# **MODIFICACIÓN AL ESTUDIO DE IMPACTO AMBIENTAL**

**PROYECTO:**  
**"DISEÑO, DESARROLLO DE PLANOS Y CONSTRUCCIÓN DE  
EDIFICIOS PARA LA EDUCACIÓN PRE-MEDIA Y MEDIA,  
AMPLIACIÓN DE LA INFRAESTRUCTURA Y OTRAS  
NECESIDADES PARA LA ESCUELA DE  
ALTOS DE SAN FRANCISCO"**

**La modificación consiste en el cambio de la ruta para descarga de las aguas residuales procedente de la planta de tratamiento a instalarse en el proyecto.**

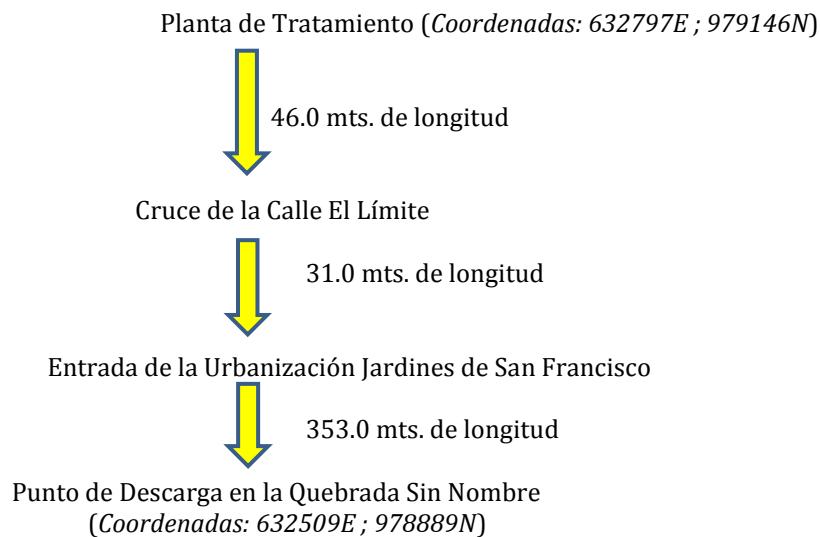
aguas al sistema de tuberías pluviales existentes soterradas, que tiene recorrido directo de aproximadamente 430 metros, hasta la quebrada s/n donde serán descargadas las aguas tratadas de la planta (Ver Plano y fotografías adjunto)

Es importante indicar que todo el recorrido de las aguas residuales completamente tratadas será de forma soterrada y en ningún punto del recorrido estarán a la vista o en sistemas abiertos de ningún tipo.

La empresa promotora solicita la presente modificación basado en que la alternativa de canalizar las aguas residuales en un recorrido de 430 metros desde la Planta de tratamiento de aguas residuales, atravesando la

Urbanización Jardines de San Francisco hasta su descarga final en la quebrada S/N, es mucho más traumático y molesto a los residentes de la barriada arriba mencionada, ya que requiere de intervención de aceras, entradas de garajes y la propia carretera.

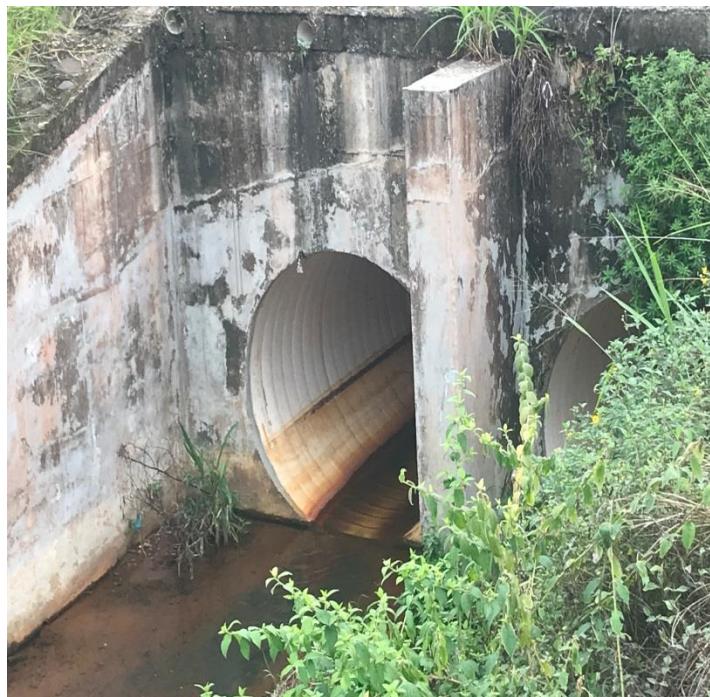
Límite del terreno de la escuela y salida de tubería de 6 pulgadas que irá soterrada a conectarse con la tubería pluvial existente, que también se encuentra soterrada

Se observa tubería pluvial que cruza la Calle El Limite, totalmente soterrada hasta su descarga a la quebrada s/n. Este es el punto donde la empresa propone hacer la conexión soterrada de la tubería de 6 pulgadas procedente de la planta de tratamiento y entregar al cajón pluvial las aguas tratadas y limpia.

Parrilla de la tubería pluvial soterrada que cruza por la calle El Limite, donde va conducida soterradamente por tubería de PVC hasta la quebrada s/n.

Quebrada s/n, donde descarga la tubería pluvial soterrada existente. Esta es la misma quebrada propuesta en el Estudio de Impacto Ambiental para la descarga de las aguas residuales totalmente limpias y tratadas, cumpliendo con las Normativas Ambientales, específicamente COPANIT - 035-2000
